**AVIS RELATIF À LA PROTECTION
CONTRE LES EVENTUELS EFFETS NOCIFS ET NUISANCES
PROVOQUÉS PAR LES RAYONNEMENTS NON IONISANTS
GÉNÉRÉS PAR DES ANTENNES ÉMETTRICES STATIONNAIRES**

Commune : MANHAY - Exploitant : TELENET GROUP

Référence exploitant : LX6110P

Rapport n° 3357 / 2024

Figure 1 : Vue en plan des lieux de séjour et des points de contrôle

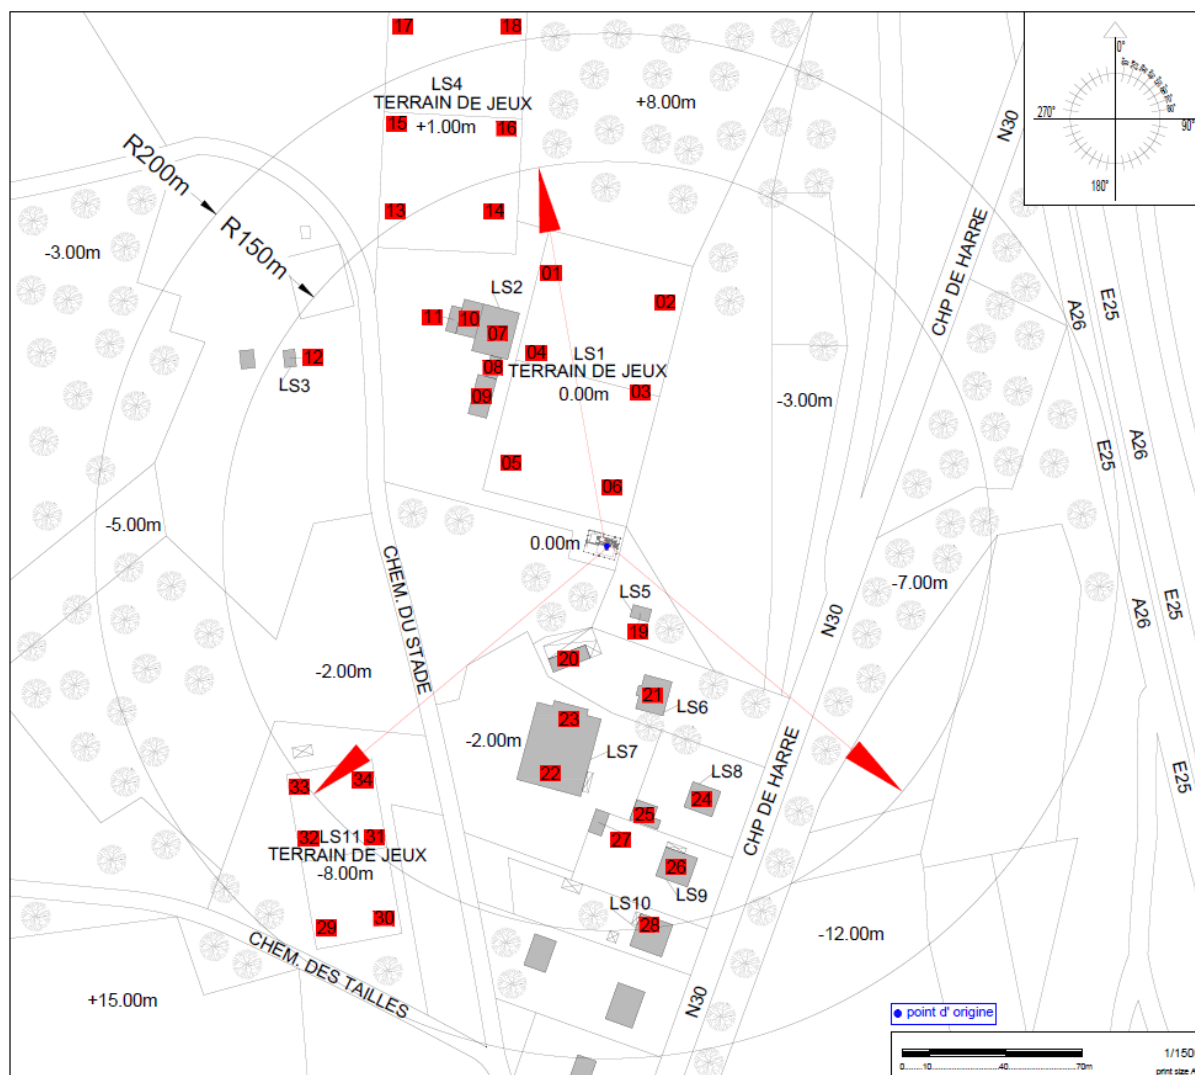
Les fréquences d'émission, la puissance rayonnée par chacune des antennes et leur gain permettent de déterminer le rayon de la zone à analyser. Tout dépassement de la limite par installation est exclu en dehors de cette zone. Le tableau 2 reprend les 35 LS² pour lesquels l'indice d'exposition est le plus élevé. Les différentes colonnes indiquent :

- le numéro du point de contrôle repris sur un des plans de la figure 1;
- le numéro du LS dans lequel se trouve le point de contrôle de la 1^{ère} colonne ;
- l'atténuation d'obstacle prise en compte pour le calcul de l'indice d'exposition dans le LS ;
- le résultat du calcul de l'indice d'exposition.

En ce qui concerne les antennes de l'installation mentionnées dans le tableau 1, la distance maximale à laquelle la limite pourrait être atteinte, à l'extérieur, est égale à 92,1 m. S'il n'y a pas de LS à une distance inférieure, les antennes respectent forcément la limite d'immission.

Dans le cas des LS situés à l'intérieur des bâtiments, une atténuation d'obstacle est prise en compte et il en résulte que la distance maximale à laquelle la limite pourrait être atteinte se réduit à 65,2 m.

Figure 2 : Vue en plan des installations d'antennes dans un rayon de 300 mètres autour de l'installation faisant l'objet de la demande d'avis

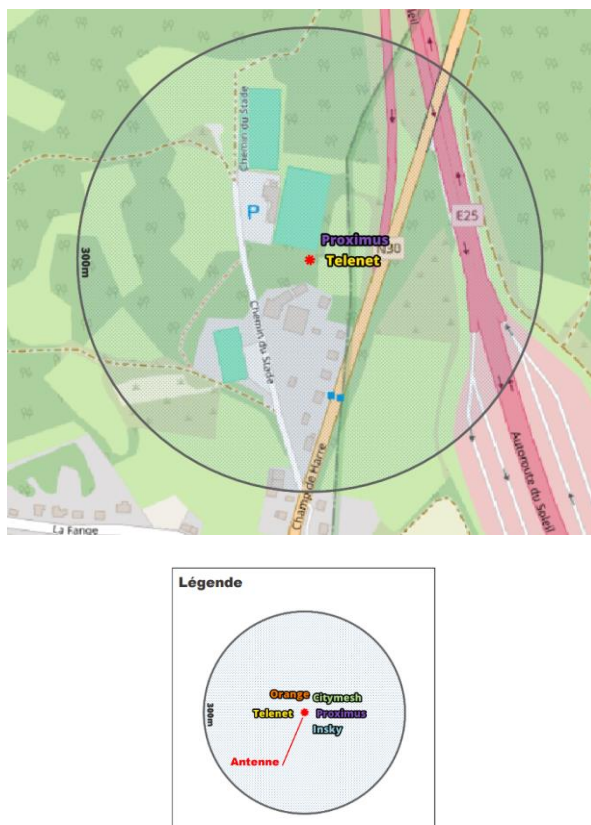
Le plan en projection verticale de la figure 2 indique la localisation des installations d'antennes émettrices stationnaires visées par le décret et situées dans un rayon de 300 mètres autour de l'installation référencée dans le paragraphe 2 et localisée au centre du cercle. Les données de localisation de ces antennes et les avis correspondant sont accessibles via le cadastre en ligne des antennes émettrices stationnaires⁸. Les installations prises en compte dans l'évaluation du respect de la limite cumulative sont les installations d'antennes émettrices déclarées en service par l'exploitant à la date du présent avis, à l'exception de l'installation référencée dans le paragraphe 2 et éventuellement d'autres installations ayant fait l'objet d'une demande d'avis à la même date et qui sont situées à l'intérieur de la zone de 300 mètres de rayon.

- c) dans tous les autres cas, il a été vérifié que la limite cumulative définie à l'article 4, §2 du décret n'est pas dépassée dans les lieux de séjour sur base du nombre d'installations localisées dans la zone d'évaluation de 300 mètres de rayon représentée dans la figure 2, de leur localisation ainsi que des données inscrites dans la figure 1 et au paragraphe 4 du présent avis et dans les avis attestant le respect de la limite par installation ou de la limite abrogée de 3 V/m relatifs aux autres installations reprises dans la figure 2.

Compte tenu des considérations ci-dessus, il apparaît que l'intensité du rayonnement électromagnétique généré, dans les lieux de séjour situés dans un rayon de 300 mètres autour de l'installation référencée dans le paragraphe 2, par l'ensemble des antennes émettrices stationnaires de l'ensemble des exploitants du même site d'antennes émettrices stationnaires respecte la limite fixée à l'article 4, § 2 du décret.
